762-INSP

Inspectie verslag van een oude/bestaande huishoudelijke elektrische installatie

Aard onderzoek: Controlebezoek van een oude huishoudelijke elektrische installatie van een wooneenheid bij verkoop op vraag van de verkoper volgens (KB 08/09/2019) - AREI Boek 1 - 8.4.2. en 8.2.1. en 4.2.4.3.

Afbeelding schakel- en verdeelbord

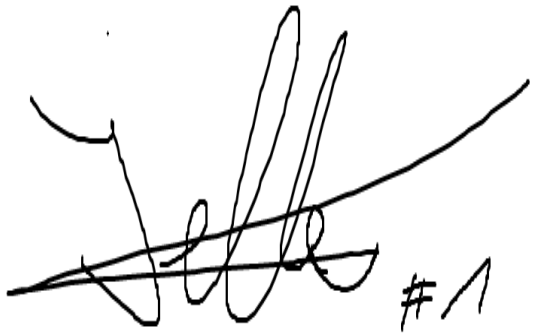
1.01 Ééndraadsschema van de installatie is te voorzien en/of te vervolledigen. (Boek 1 Afdeling 2.12 - 2.13 en 3.1.2 en 9.1.2)

1.02 Situatieschema van de installatie is te voorzien en/of te vervolledigen. (Boek 1 Afdeling 2.12 - 2.13 en 3.1.2 en 9.1.2)

2.02 De continuïteit van equipotentiaal en/of beschermingsgeleiders zijn niet gewaarborgd. (Boek 1 Onderafdeling 5.3.5.3.G en 5.4.3.5)

3.14 Bijkomende equipotentiaal verbindingen dienen verwezenlijkt worden dit in de geel-groene kleur in minimum sectie van 4mm² (of 2,5mm² mechanisch beschermd.) (Boek 1 Onderafdeling 5.4.4.2. en 5.1.6.2.)

3.15 Bijkomende equipotentiaal verbindingen dienen verwezenlijkt worden in de badkamer en/of douche. (Boek 1 Onderafdeling 5.4.4.2. en 7.1.4.4.)
I9.02 Schakelaars, contactdoos of aftakdoos herschikken en opnieuw bevestigen. (Boek 1 Onderafdeling 1.4.1.3.)
I9.06 Alle contactdozen op LS zijn kindervriendelijk en/of voorzien van een beschermingscontact (NBN C61-112). (Boek 1 Onderafdeling 1.4.2.3.)
I8.17 Niet-gebruikte leidingen verwijderen of de uiteinden isoleren.
I6.05 De algemene differentieelstroombeschermingsinrichting moet aan het begin van de installatie worden geplaatst (onmiddellijk na de kWh-teller), om bescherming tegen onrechtstreekse aanraking te verzekeren bij gebruik van leidingen van type A (XVFB, VFVB, EXAVB, EVAVB, enz.), die niet zijn toegelaten als beschermingsmaatregel bij een verliesstroom beschermingsinrichting van het type AC. (Boek 1 Onderafdeling 5.3.5.3.)
